大津野小学校

凡　例
小学校の点検･対策箇所
中学校の点検･対策箇所
小学校区の境
小学校の通学路
小学校
中学校
検討路線（整備予定路線）
N
大津野小学校
大門中学校
生活道路対策エリア
大津野小学校地区
1
2
3
4
5
6
7
縮尺　1：4000
100　50　0　100

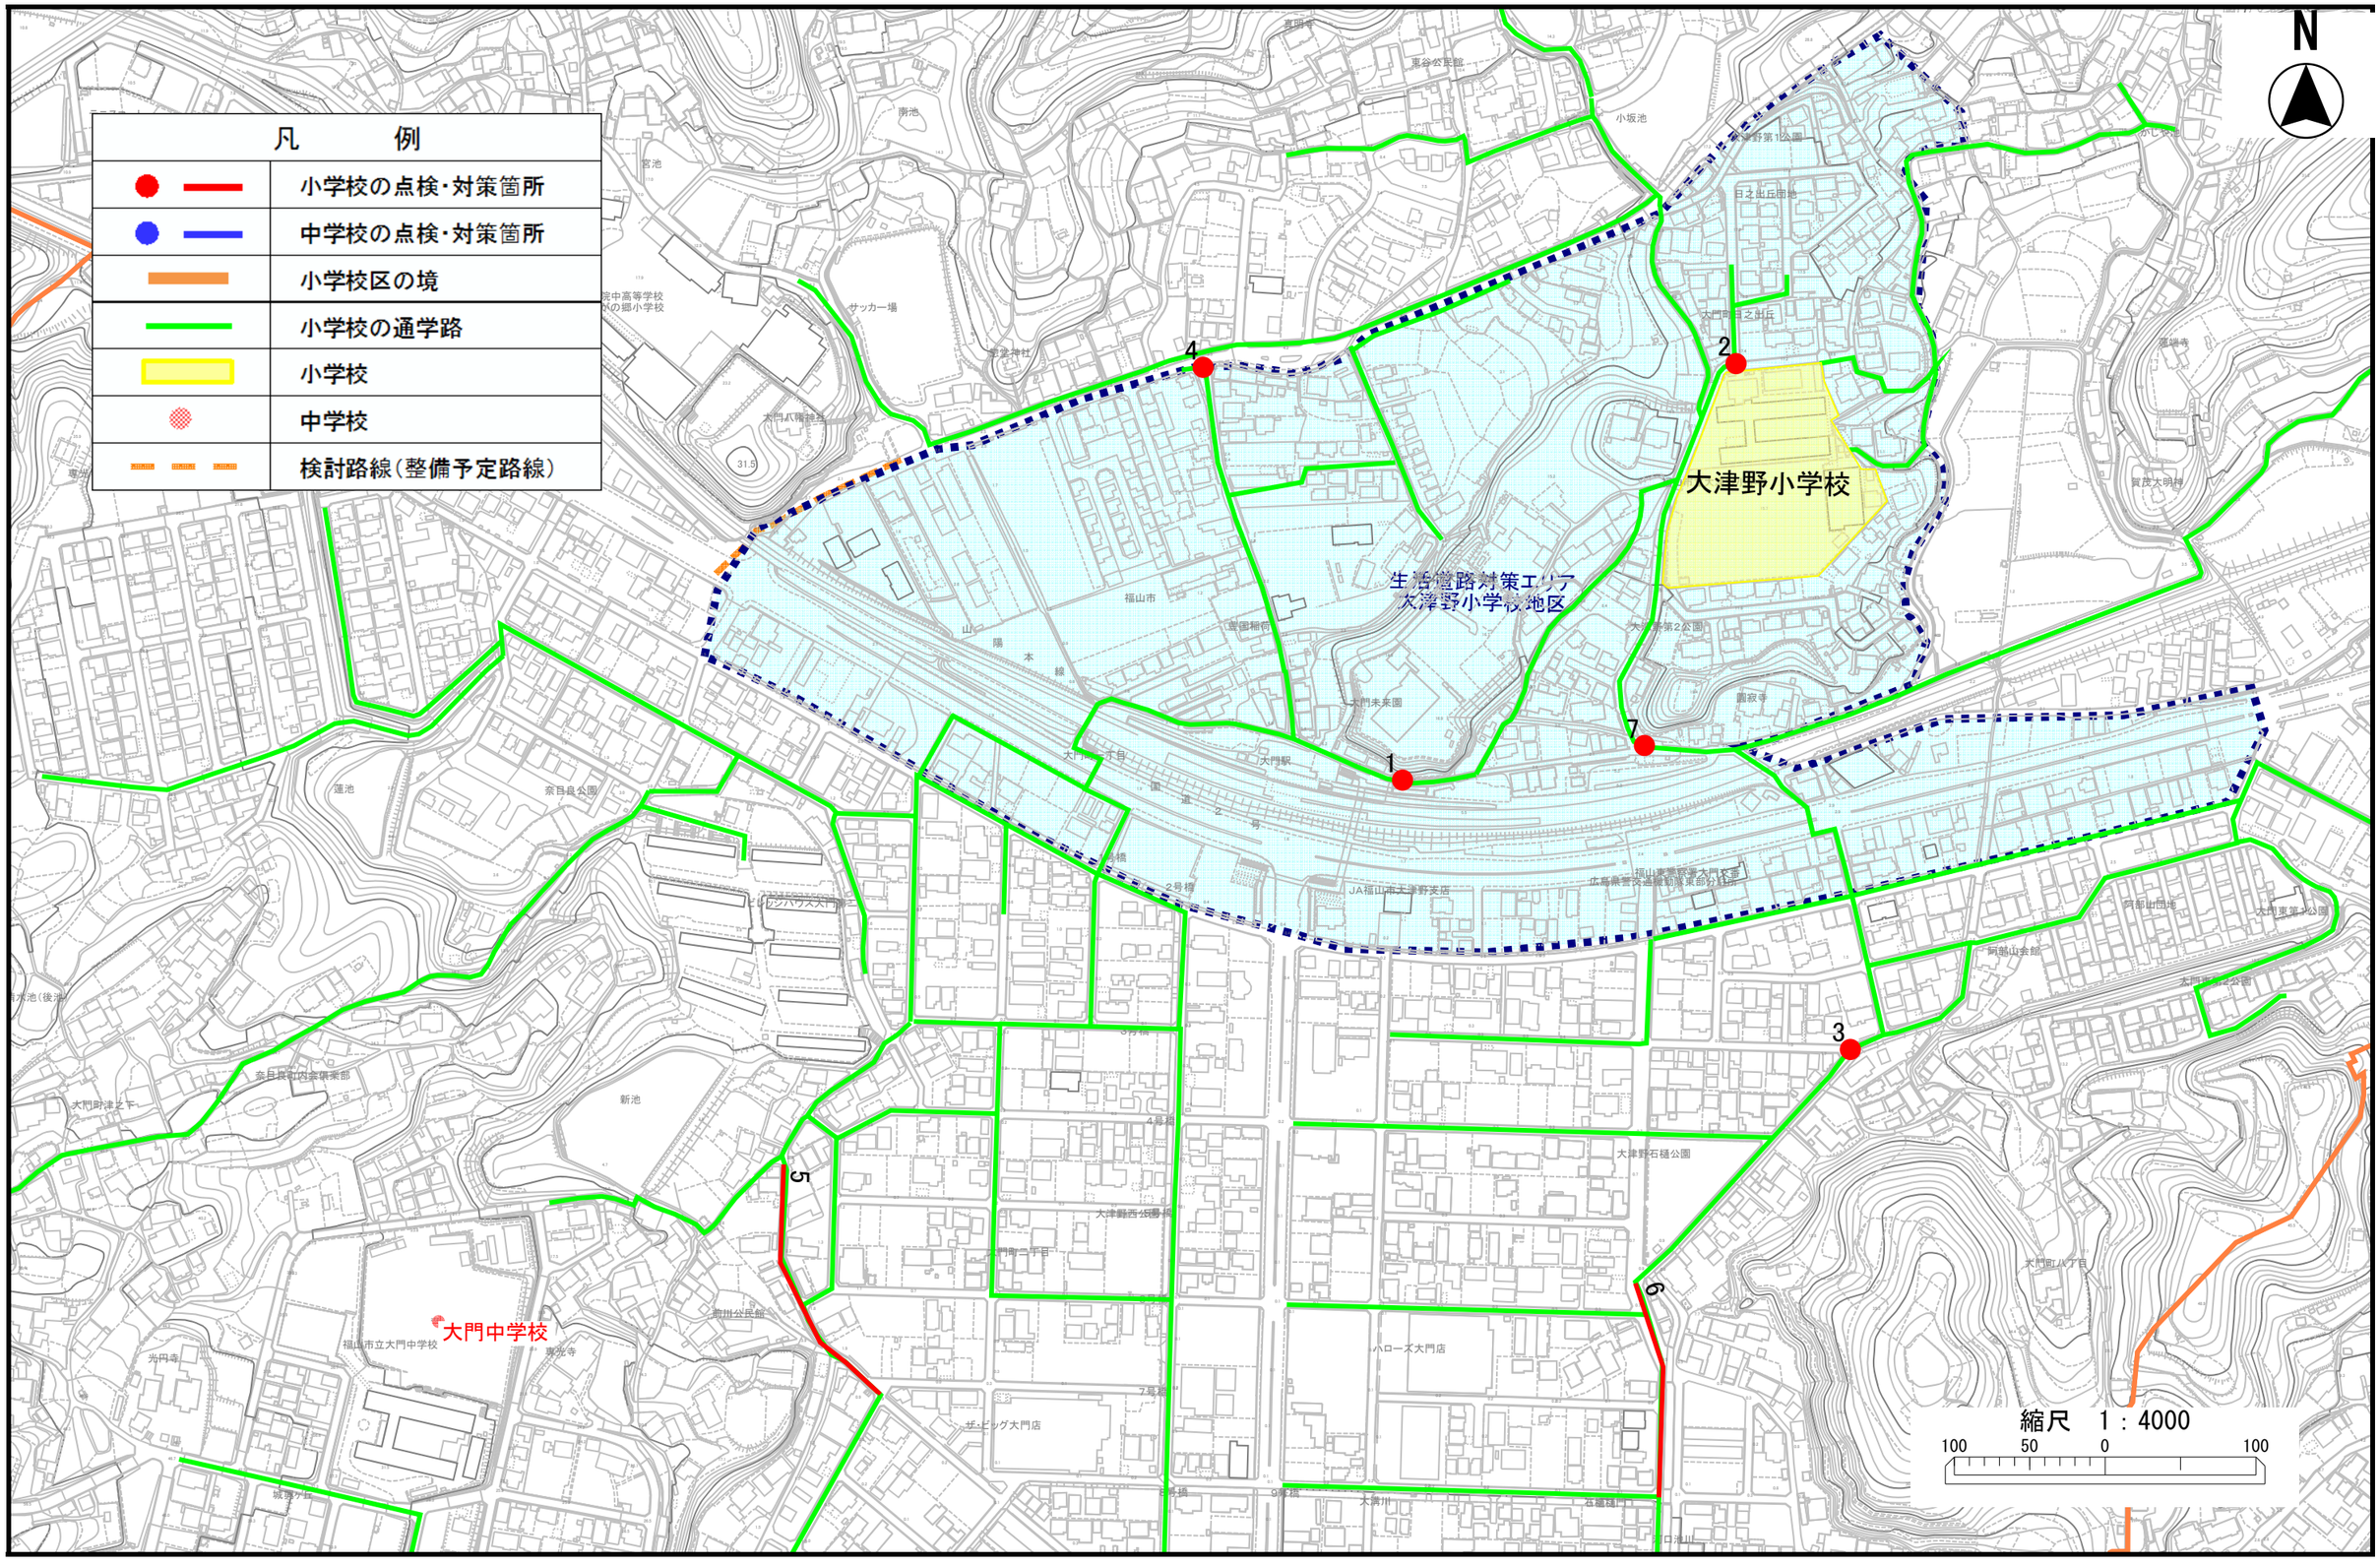
学校名	位置図番号	通学路点検年度	危険内容	通学路対策予定内容/できない理由	対策状況ステータス	備考
大津野	1	2024	大門駅前が、朝の通勤時間帯は車の通行量が多くなり、児童の列のすぐ横をすり抜ける車も見られる。このような中、児童が転倒したり、飛び出したりして接触の危険を感じる。	【学校・地域】 通学時間帯変更	全て対応完了	各登校班の大門駅周辺通過時刻を調査し、混雑する時間帯を避けるよう調整する。
大津野	2	2024	大門ー幕山線の新興住宅地の道路が朝通勤時間帯に交通量が多く、児童の道路の横断で危険と感じることがある。また、カーブミラーがなく、子どもの自転車や自動車が勢いよく走ってくる。	【市】 カーブミラー設置	全て対応完了	
大津野	3	2024	通学路の交差点であるが、カーブミラーもなく、車両の飛び出しもある。	【市】 カーブミラー設置 →取り下げ	全て対応完了	三叉路の一方は通学路ではなく、そこからの車の流入は少ない。 カーブミラーの必要性が問われる中で地域住民の了承を得るのが難しいと判断したため。
大津野	4	2024	造成され、新しい団地ができたが、２号線から幕山へ行く道路は北側にしか歩道がなく、渡るべき横断歩道は２か所しかないので、追加してほしい。	【警察】 横断歩道の新設	対策実施困難	【警察】 横断歩道設置検討箇所の歩道に段差（高さ10㎝）があり、転倒の恐れがある。水路上に設置された歩道のため、耐久性の観点から切り下げは不可能であり、設置は困難。

学校名	位置図番号	通学路点検年度	危険内容	通学路対策予定内容/できない理由	対策状況ステータス	備考
大津野	5	2024	道幅が狭く、両端は川と田んぼに挟まれており、車が来たら避けられない。地域のものは登校時間には車で通らないよう協力している。	【市】 外側線の修復	全て対応完了	
大津野	6	2024	電柱と外側線の幅が狭く、児童の通行している際、車両と近くなり、大変危険である。	【市】 外側線の修復	全て対応完了	
大津野	7	2024	大津野小学校から南に下ったところのT字路が、東西優先道路となっているため、交差点前に白い点線と赤白の線が設けられているが、消えかかっているため、幕山からの車が優先道路を確認できず、飛び出すことがある。	【市】 外側線の修復	全て対応完了
